BRA' MOLINARI, P.TTA

0525

Descrizione prestazionale dell'intervento

Foto del rilievo

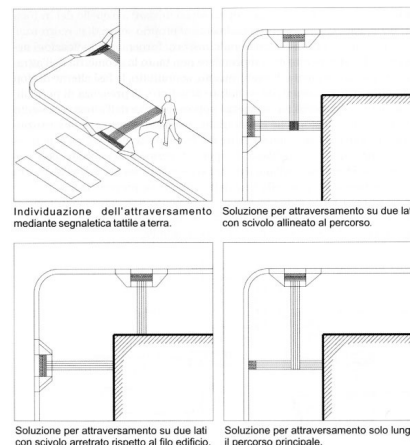
Criticità

Inadeguatezza di segnalazione tattile per non vedenti

Intercettazione dell'attraversamento pedonale attraverso la **collocazione di adeguata segnaletica tattile sul marciapiede**.
Se non vi è semaforo, sarà sufficiente sbarrare il marciapiede, all'altezza del centro della zona zebra, con il Codice di DIREZIONE RETTILINEA che terminerà 40 cm prima del confine fra scivolo e zona carrabile con il Codice di PERICOLO VALICABILE che deve coprire tutta la luce dello scivolo.
